## 小型トラック 電気装置（後退灯用スイッチ）のリコールについて

（届出日：令和5年11月21日 開始日：令和5年11月22日）

リコール番号 5415

## 改善箇所説明図

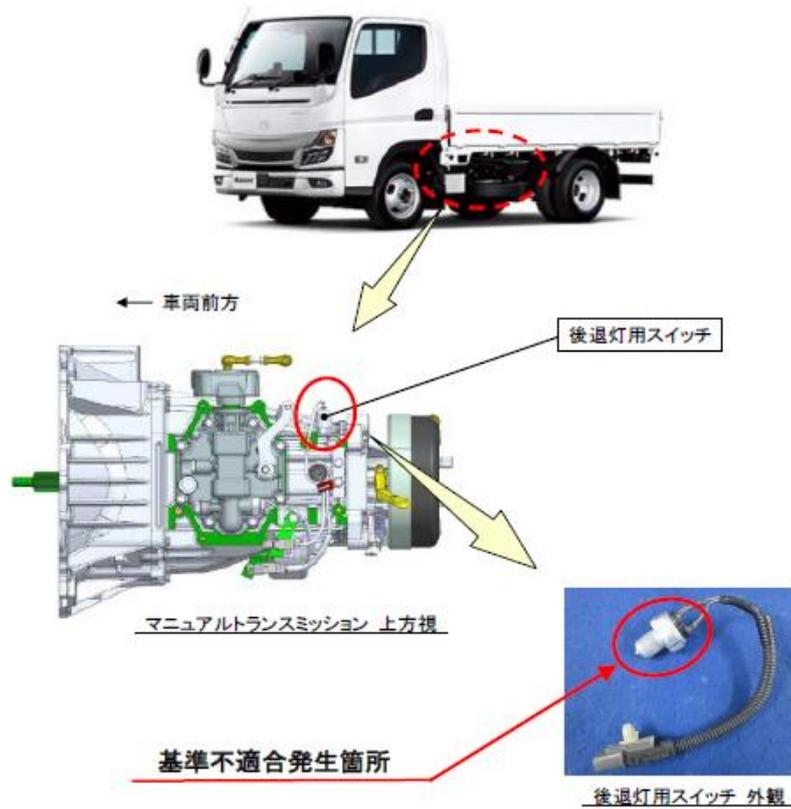
マニュアルトランスミッションを搭載した小型トラック・バスにおいて、不良品の後退灯用スイッチを組付けたため、そのままの状態で使用を続けると、後退時の状態を正しく検知出来なくなることがある。そのため、後退時に後退灯が点灯せずバックブザーも鳴らなくなるおそれがある。

全車両、後退灯用スイッチを点検し、不良品と判断された場合は、正常品の後退灯用スイッチに交換する。

注：□ は、不良品と判断された場合に正常品に交換する部品を示す。

識別：作業完了車には、後退灯用スイッチハーネス中央部に白色ペイントを塗布する。
